Hochwasserschutz Markt Thierhaupten, Weitergehende Maßnahmen Bereich TG III, Stellungnahme zu den Einwendungen der BEW und des LRA Donau-Ries

1. Einwendungen der BEW

Abbildung 1: Überprüfte Deichabschnitte

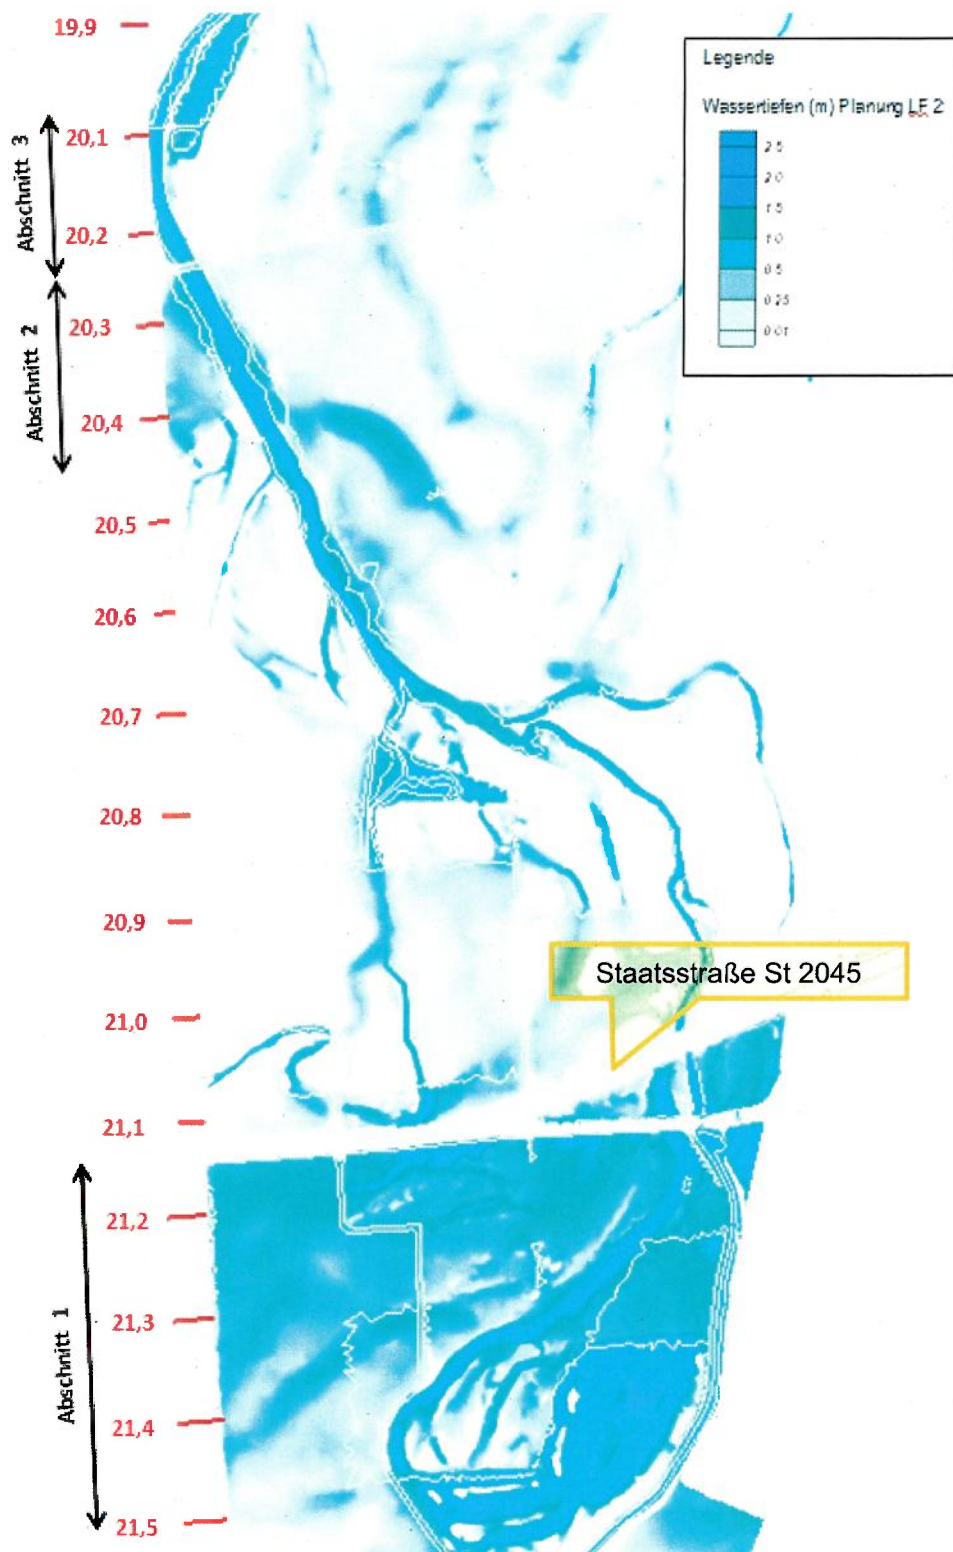
Nach der Umsetzung der geplanten Hochwasserschutzmaßnahmen kann es bei sehr seltenen Hochwasserereignissen zu einer stärkeren Beaufschlagung der Altnet kommen, so dass die Größe des Überschwemmungsgebiets zunimmt. Bereichsweise ist das auch mit einem Anstieg des Wasserspiegels verbunden, so dass das Hochwasser den rechten Hochwasserdeich des Lechs erreichen kann. Daher soll überprüft werden, ob der an der landseitig des Deichs vorhandene Deichhinterweg mit Auflastfilter in derartigen Fällen überflutet wird.

Eine Beeinträchtigung des Lechdeichs mit Deichhinterweg und Auflastfilter wäre gegeben, wenn der Bemessungswasserspiegel im Planungszustand über dem Niveau der Oberkante des Auflastfilters liegt. Die Werte sind in der folgenden Tabelle für die kritischen Deichabschnitte vergleichend aufgeführt. Die Lage der untersuchten Profile kann der Abbildung 1 entnommen werden.

Wie den Angaben der Tabelle entnommen werden kann, liegt der Bemessungswasserspiegel innerhalb der untersuchten Deichabschnitte unter dem Niveau des Auflastfilters. Eine Beeinträchtigung ist somit selbst bei diesem sehr selten auftretenden Ereignis nicht zu erwarten. Zusätzlich kann dabei auch berücksichtigt werden, dass der Anstieg der Wasserspiegellage an der Altnet auch bei diesem seltenen Ereignis nur über einen kurzen Zeitraum auftritt und dass die Wahrscheinlichkeit dafür, dass gleichzeitig ein relevantes Hochwasser im Lech auftritt als äußerst gering zu bewerten ist.

Abbildung 2: Überschwemmungssituation am Durchlass bei Lech-Fkm 20,25

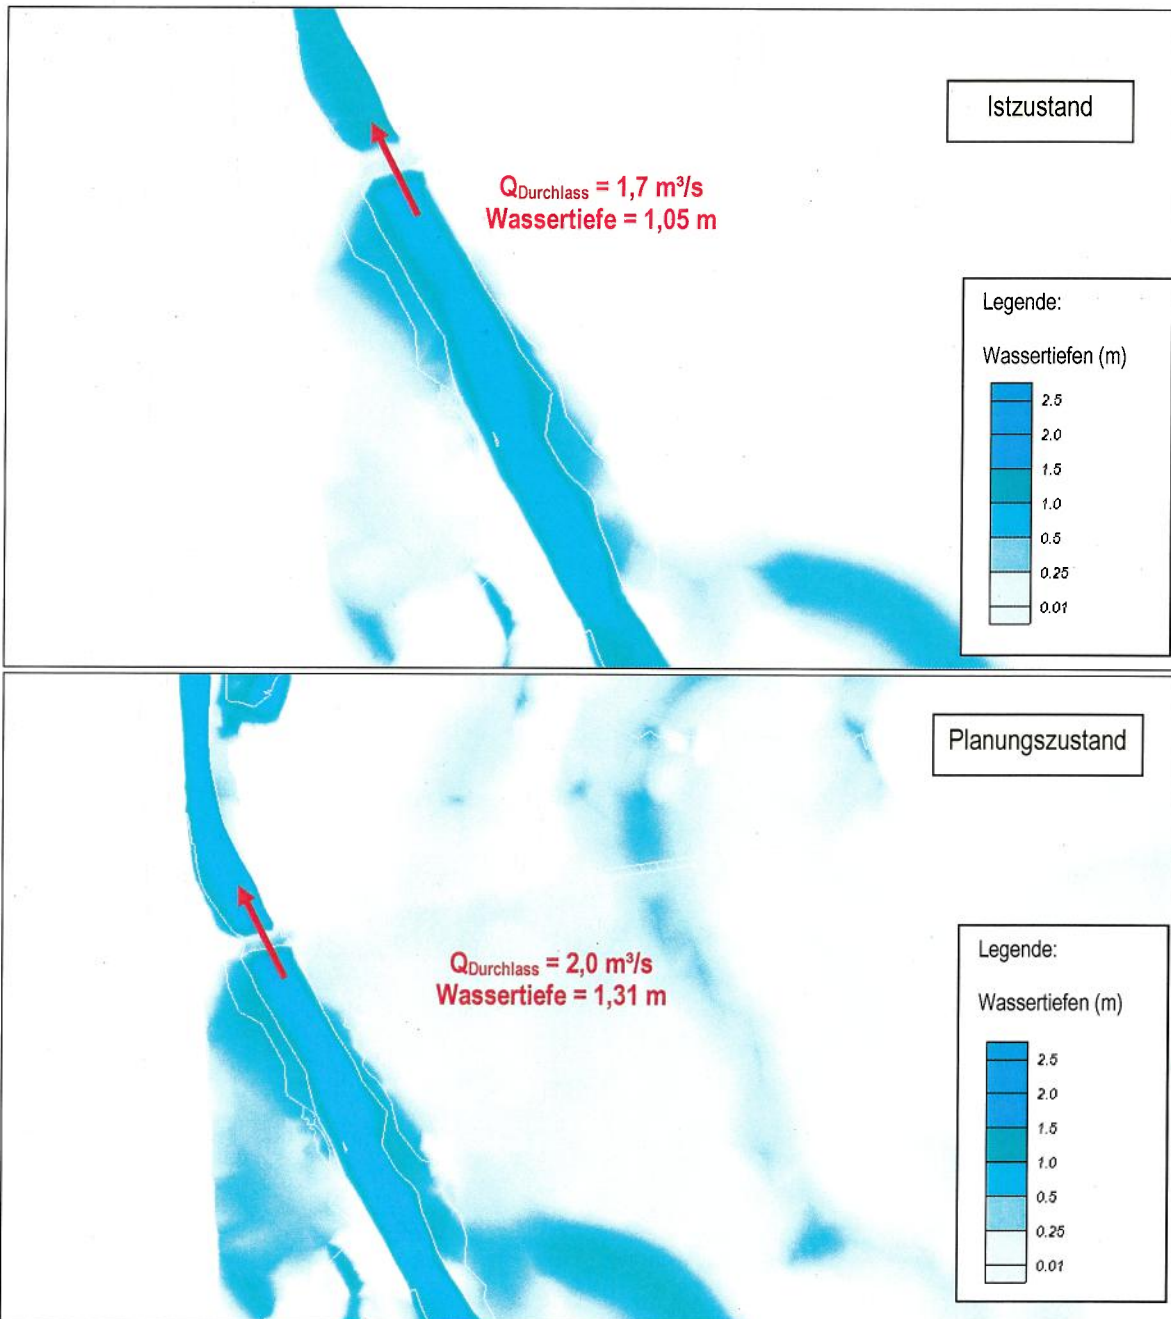
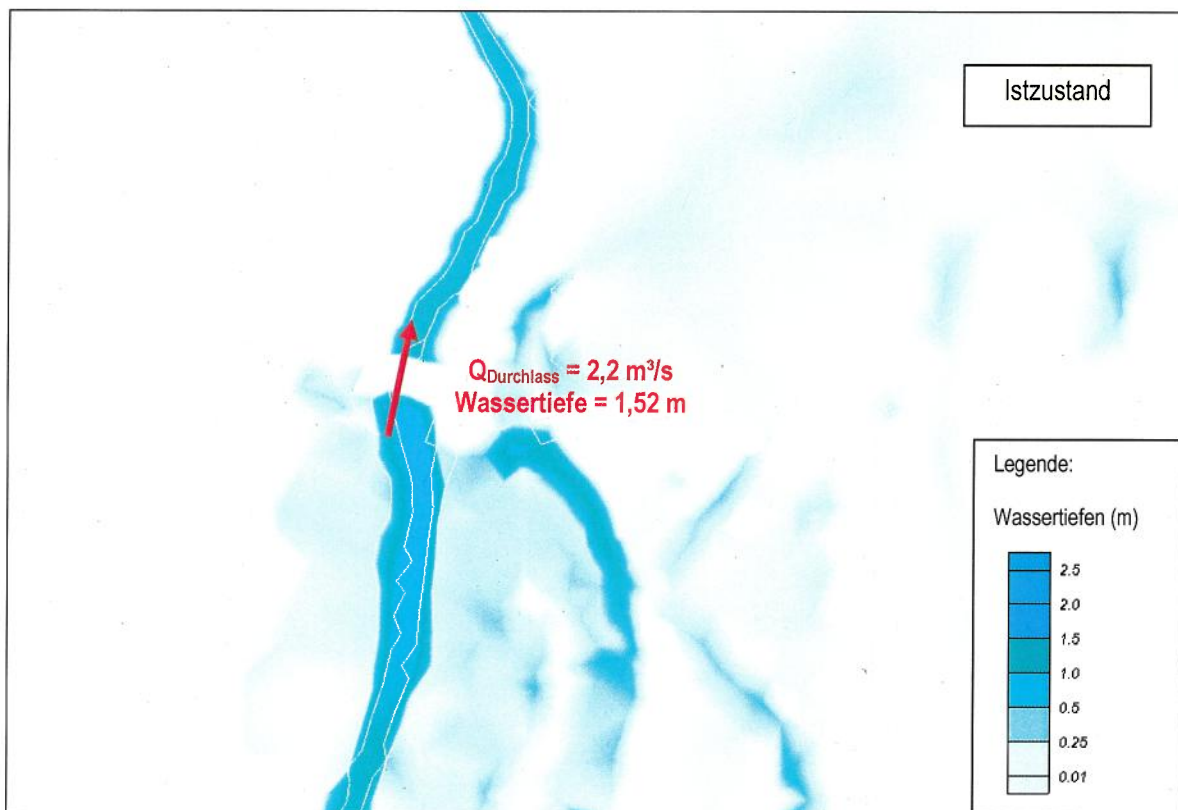
Nach Darstellung der BEW sind die Durchlässe und Brücken für eine Beaufschlagung der Altnet von $8,3 \text{ m}^3/\text{s}$ ausgelegt. Es wird gefordert, dass bei den größeren Abflüssen im Planungszustand keine Schäden an den Bestandsbauwerken auftreten dürfen. Zudem muss die hochwasserfreie Zufahrt zum Kraftwerk Ellgau weiterhin möglich sein.

Wie die Darstellungen belegen, wird der Durchlass bereits im Istzustand überstaut, so dass auch der Feldweg über die Altnet geringfügig überströmt wird. Im Planungszustand steigt die Wassertiefe vor dem Durchlass von 1,05 m auf 1,31 m an, so dass sich eine zunehmende Überströmung des Feldwegs einstellt. Entsprechend steigt auch der Abfluss durch den Durchlass von 1,7 auf 2,0 m³/s. Die im Planungszustand nicht im Durchlass abfließenden Wassermengen strömen breitflächig über die Geländeoberkante und damit auch über den in Ost-West-Richtung verlaufenden Feldweg ab.

Ein Vergleich der beiden Zustände zeigt, dass die Abflusssituation im Planungszustand etwas ungünstiger ist als im Istzustand. Allerdings muss berücksichtigt werden, dass dieser Fall äußerst selten und dann auch nur über einen sehr kurzen Zeitraum von allenfalls einem halben Tag auftreten wird. Schäden am Durchlassbauwerk sind auch bei der ungünstigeren Abflusssituation des Planungszustands nicht zu erwarten. Sollten sie dennoch auftreten, können sie mit geringem Aufwand, der ggf. durch den Markt Thierhaupten zu leisten ist, nach einem entsprechenden Hochwasser behoben werden. Die im Planungszustand an dieser Stelle geringfügig zunehmenden Beeinträchtigungen können u.E. daher akzeptiert werden.

Abbildung 2: Vergleich der Zu- und Abflussganglinien (oben: Lastfall 1, unten Lastfall 2)

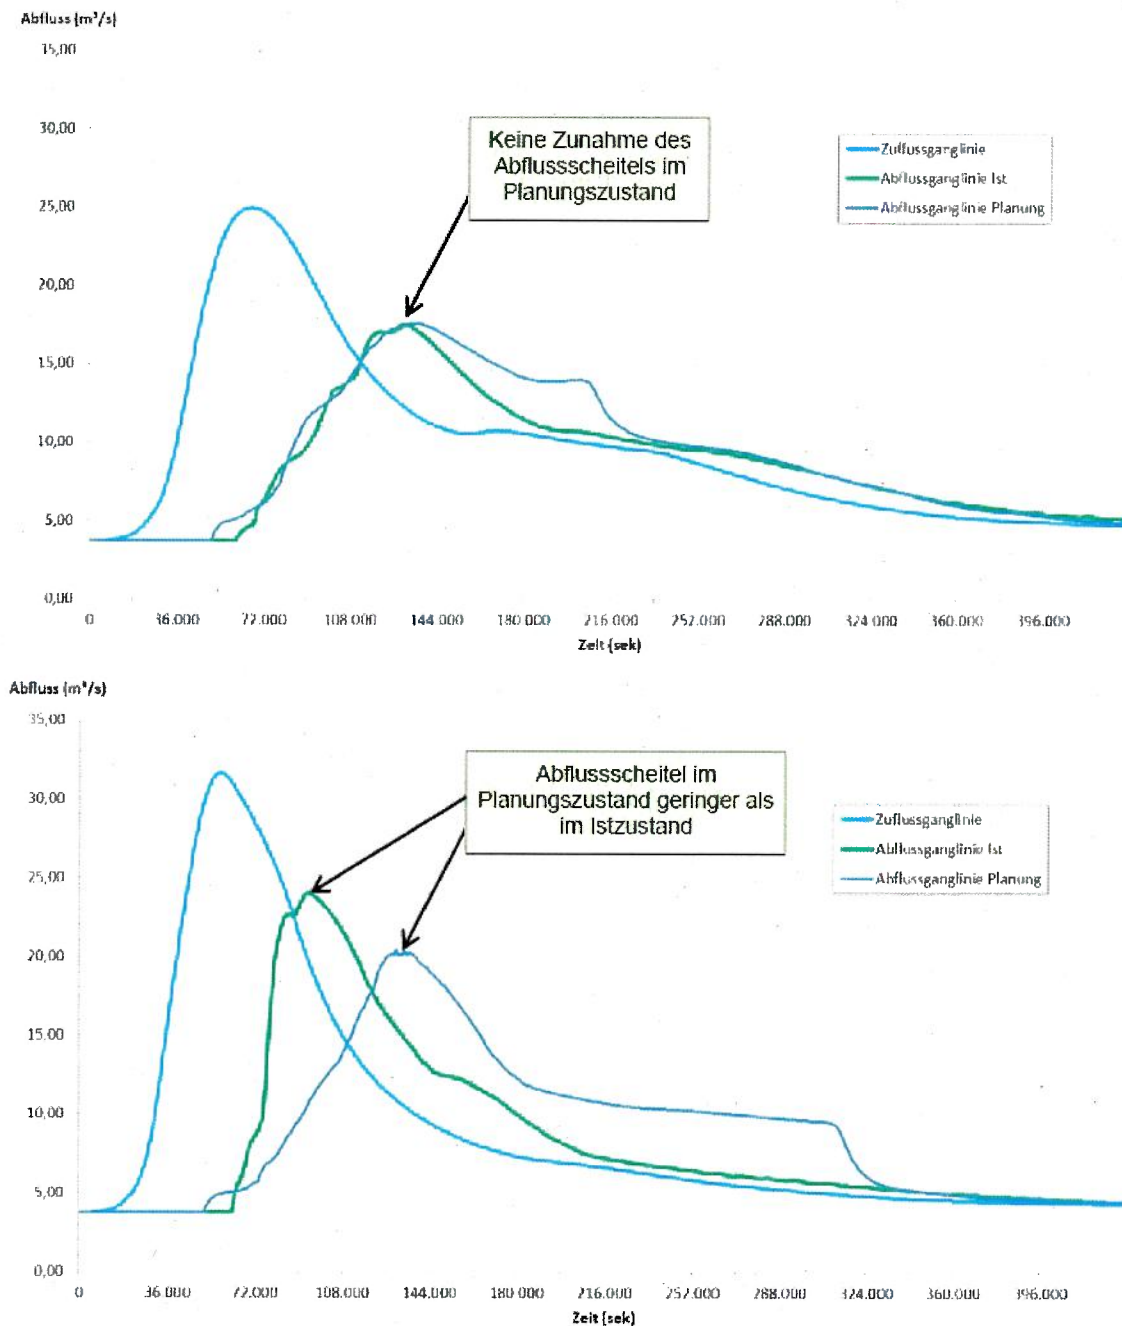
1.3 Hochwasserdeich Lech rechts km 11,1-10,1

Die Diagramme zeigen, dass der Scheitelabfluss im Planungszustand beim Lastfall 2 um bis zu 3,7 m³/s gegenüber dem Istzustand abnimmt. Im Lastfall 1 bleibt der Abflussscheitel nahezu unverändert. Er ist jedoch kleiner als im Lastfall 2.

Die geplanten Hochwasserschutzmaßnahmen haben daher keine nachteilige sondern grundsätzlich günstige Auswirkungen auf die Abflussverhältnisse in der Altnet und der Friedberger Ach im Bereich des Lechdeichs bei Fkm 11,1 bis 10,1. Nachweise der Standsicherheit und der Freibordverhältnisse sind daher nicht erforderlich.
